**2025\_CBS\_06042 OMV\_2024121122 R - aanvraag omgevingsvergunning voor het uitbreiden van wegenis aan afritten E40 naar N43 en het verwijderen van vegetatie - met openbaar onderzoek - Kortrijksesteenweg, 9051 Gent - Advies**

- Onderwerp: het uitbreiden van wegenis aan afritten E40 naar N43 en het verwijderen van vegetatie
- Adres: Kortrijksesteenweg thv 1087-1097D, 9051 Gent
- Kadastrale gegevens: afdeling 25 sectie B nr. 301D3 en op openbaar domein

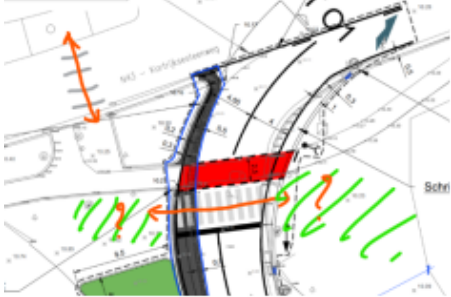
Aan de oostelijke zijde van de afrit (kant Driekoningenstraat) wordt een nieuwe oversteek voorzien. Deze dient aan te sluiten op het voetpad zodat deze aan de westelijke kant aansluit op het zebrapad over de Kortrijksesteenweg en aan de oostelijke kant aansluit op het voetpad dat voorzien zal worden in de andere aanvraag van AWV (zie OMV\_2020021537 - Ontsluiting Driekoningenstraat x Kortrijksesteenweg). Hieronder een afbeelding ter verduidelijking:

Het is onduidelijk wat de groene aanduiding aan de westzijde van de afrit betekent en waarom het plaatsen van een bordsteen langs deze groene strook nodig is.

Aan de oostelijke zijde van de afrit (kant Driekoningenstraat) wordt een nieuwe oversteek voorzien. Deze dient aan te sluiten op het voetpad zodat deze aan de westelijke kant aansluit op het zebrapad over de Kortrijksesteenweg en aan de oostelijke kant aansluit op het voetpad dat

voorzien zal worden in de andere aanvraag van AWW (zie OMV\_2020021537 - Ontsluiting Driekoningenstraat x Kortrijksesteenweg).

Het is onduidelijk wat de groene aanduiding aan de westzijde van de afrit betekent en waarom het plaatsen van een bordsteen langs deze groene strook nodig is.
